2006年8月8日

製品寸法変更について

(株)七星科学研究所
営業部

M - P - 7 , M - P - 7 (N A) , M - P - 1 0 , M - P - 1 0 (N A)

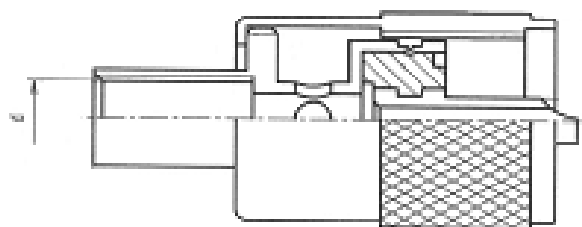
M - P - 7 , M - P - 7 (N A)

変更前 d = 10.3 dの内側にネジ切りあり

変更後 d = 11 dの内側にネジ切りなし

M - P - 1 0 , M - P - 1 0 (N A)

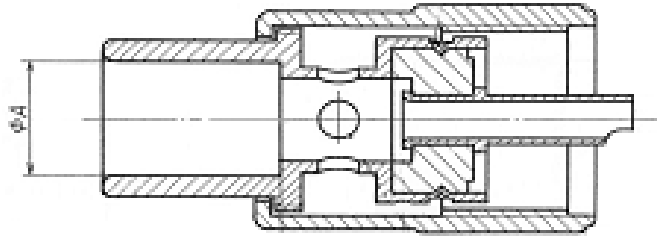
変更前 A = 13.2 Aの内側にネジ切りあり

変更後 A = 14 Aの内側にネジ切りなし
